福島第一原子力発電所1号機の
格納容器内部調査から得られた情報
（前半調査とりまとめ）
－ 一部修正 －

2023年1月13日

ペDESTアル開口部 (D/W床レベル)

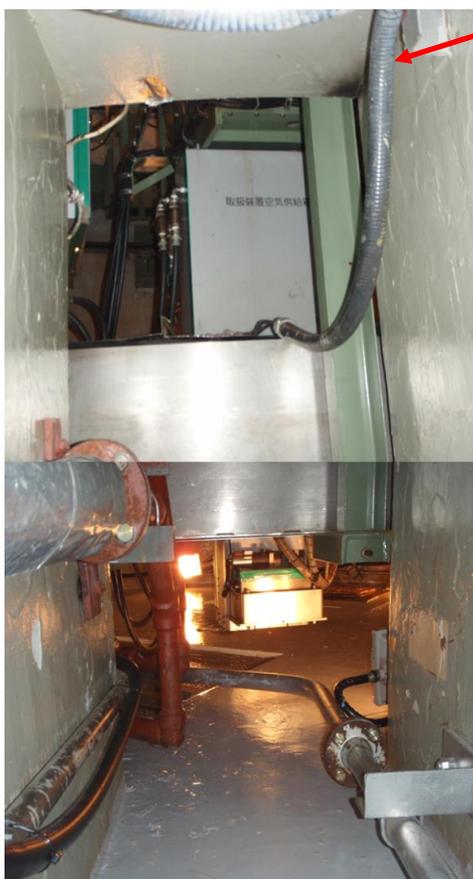
当該写真の作成経緯（合成写真の作成）

2つの写真を結合

上下の写真の配管を1本の配管と混同した

RCWの配管が1本しか見えない

修正版

2011年以前のペDESTアルの状態 (上下間一部写真無し)

(参考) 開口部におけるRCW配管

開口部左側側面における2本のRCW配管
(上下の配管の高低差は約20cm)
